17 oktober 2022 - Versie 2.0

Watertoets Stedin Station Oudenrijn

Analyse van de effecten op water

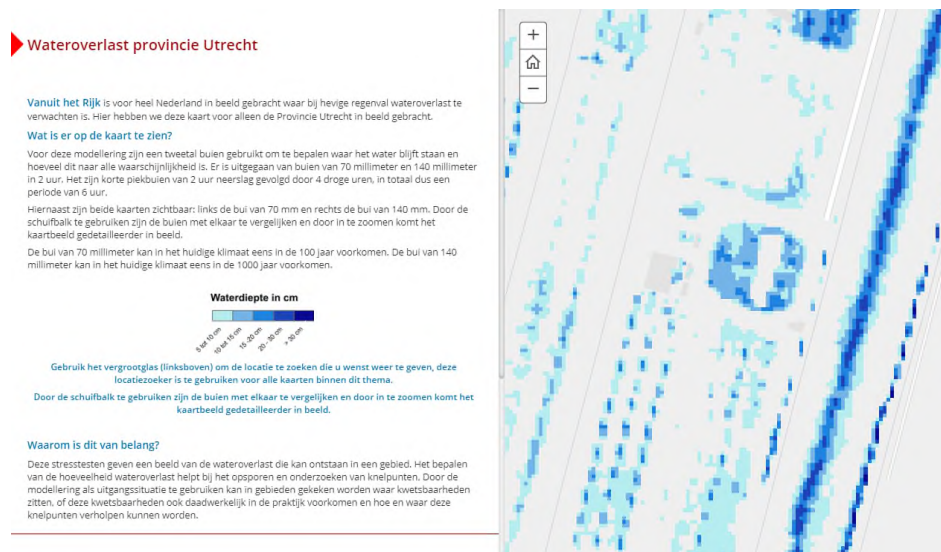
U kunt de toename aan verhard oppervlak ook compenseren in de vorm van het graven van extra oppervlaktewater. Bij het compenseren in open water adviseren wij u om uit te gaan van de richtlijn om 15% van de toename aan verhard oppervlak te compenseren. Op basis van 550m² betekent dit dat er **83 m²** nieuw open water moet worden aangelegd.

Bijlage 1. Waterdiepte in Rijnenburg bij Limburg weersysteem.

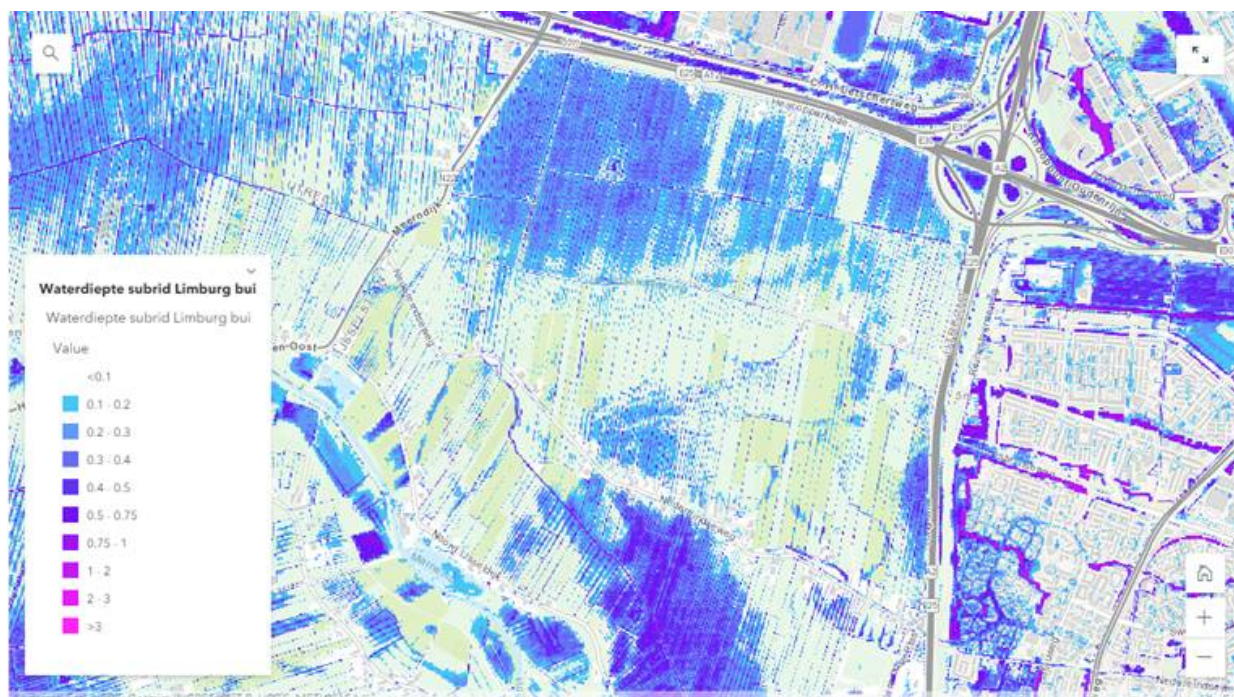
1. Een T=10 bui. Hierbij treedt een peilstijging op van circa 30 cm. Dat komt neer op een waterstand van circa -0,80 NAP.
2. Een weersysteem zoals in Limburg (175 mm). Er kan tot circa 50 cm water op het maaiveld komen te staan, zie kaart in bijlage 1.
3. Scenario waarbij het gebied wordt ingericht als waterbergingsgebied (zie toelichting in bijlage 2). Een waterbergingsgebied zal worden ontworpen worden op een

Graag het verzoek om in par. 5.7 van de toelichting deze scenario's te beschrijven en aan te geven welke maatregelen worden genomen om eventuele wateroverlast en schade te beperken.
